機 種 三菱高圧真空コンタクタ/コンビネーションユニット

## VZ-E 形 VMC 補助スイッチに関するお知らせ

高圧真空コンタクタ/コンビネーションユニット  
「VZ-E 形 VMC 補助スイッチに関するお知らせ」

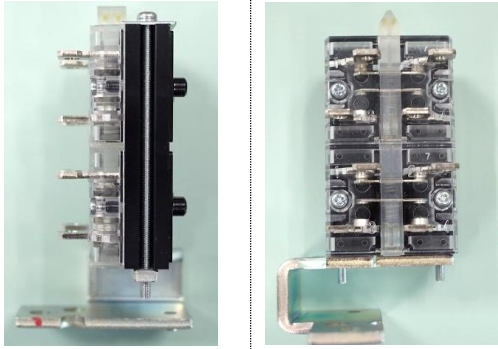
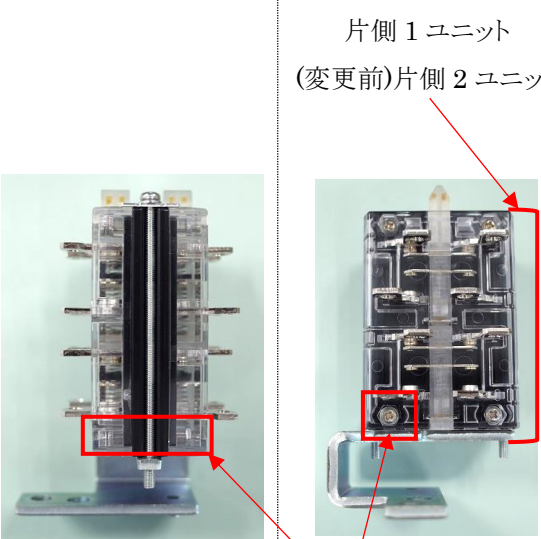
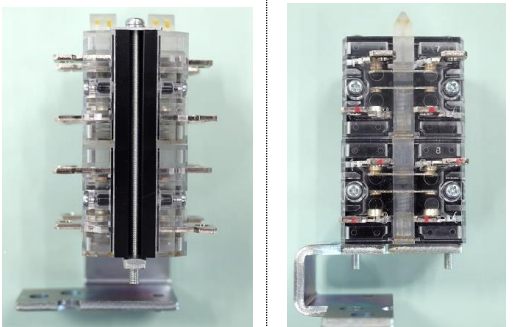
金型更新に伴う部品構造変更により仕様を統一いたしました。

変更箇所/内容については、下記変更前後の表を参照願います。

変更前		変更後	
常時 励磁 式用 (2a2b)		仕様 統一 (4a4b) ※	
ラッチ 式用 (4a4b) ※

※外部使用可能な接点数はいずれの仕様も 2a2b となります。

補助スイッチの構造/仕様変更に伴う VZ-E 本体性能への影響はありません。
